CENTRAL SOLAR-EÓLICA DE PISÕES

- Processo de AIA n.º 3685 -

***Apreciação da exposição apresentada pelo proponente em sede
de audiência prévia sobre a proposta de Declaração de Impacte
Ambiental***

Agência Portuguesa do Ambiente

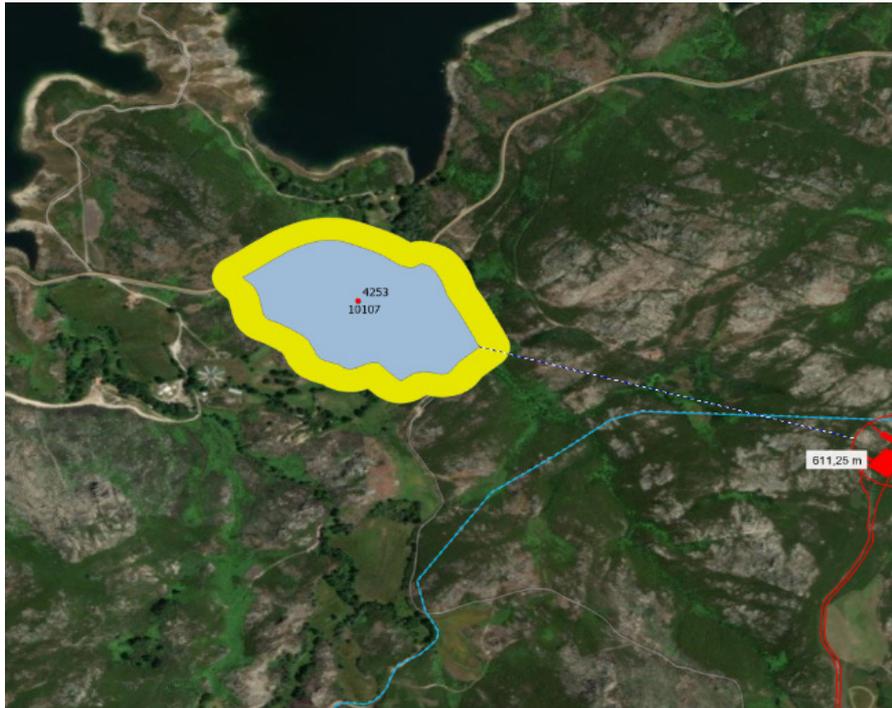
Relativamente à distância do aerogerador n.º 5 ao limite do Sítio de Interesse Público (SIP), e conforme se pode verificar na figura seguinte, a mesma é de cerca de 611,25 metros até ao limite exterior do SIP (cerca de 820 metros do ponto central do sítio e cerca de 563 metros do limite da zona geral de proteção legal do SIP).

A partir do sítio do Castelo de São Romão, CNS 4253, à cota máxima de cerca de 967m, que é naturalmente o ponto mais privilegiado em termos de visibilidade em redor do mesmo, a visibilidade sobre o aerogerador é total abarcando toda a sua altura, com eventual não perceção da área direta de implantação junto ao solo, o que não corrobora o referido pelo proponente, quando expressa que "*O aerogerador n.º 5 (...) não aparecendo no respetivo campo visual (...)*".

Face ao exposto, entende-se não haver fundamento para alterar a redação desta disposição, motivo pelo qual a mesma se mantém na versão final da DIA.
